**Avis délibéré de la Mission régionale d'autorité environnementale de Bretagne sur le projet de renouvellement et d'extension de la carrière de Kergantic – Lanvrian – Lopeheur à Ploemeur (56)**

n° MRAe : 2022-010064

*Les écoulements superficiels autour du projet (source : étude d'impact)*

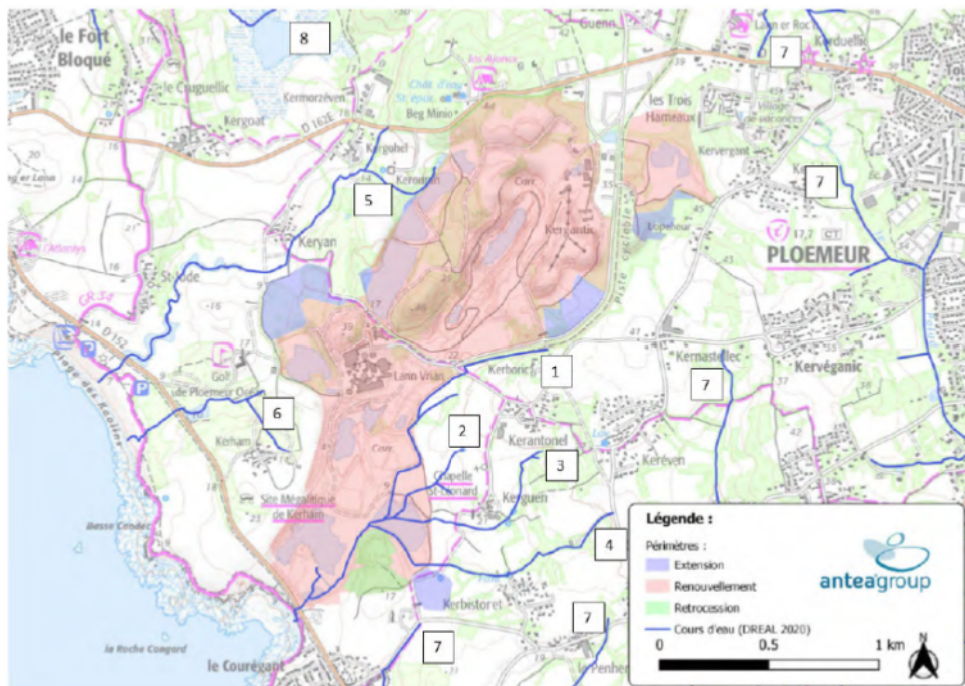
L'étude spécifique présente en annexe montre un relevé de terrain des cours d'eaux à proximité de la carrière. Toutefois, le réseau hydrographique autour de la carrière est insuffisamment caractérisé : alors que le dossier identifie les sources d'alimentation des cours d'eau, il ne décrit pas suffisamment leur état biologique. L'état initial devrait ainsi comprendre une description des cours d'eau intégrant une analyse de la qualité chimique des eaux, une mesure des débits, ainsi qu'une caractérisation faunistique et floristique. Le cas échéant, un historique des effets liés à l'exploitation de la carrière sur ces cours d'eau (y compris les zones humides attenantes et autres ouvrages à proximité) pourront utilement être rappelés.

***L'Ae recommande de qualifier l'état écologique des cours d'eau environnants et de caractériser l'impact de la carrière sur la biodiversité aquatique.***
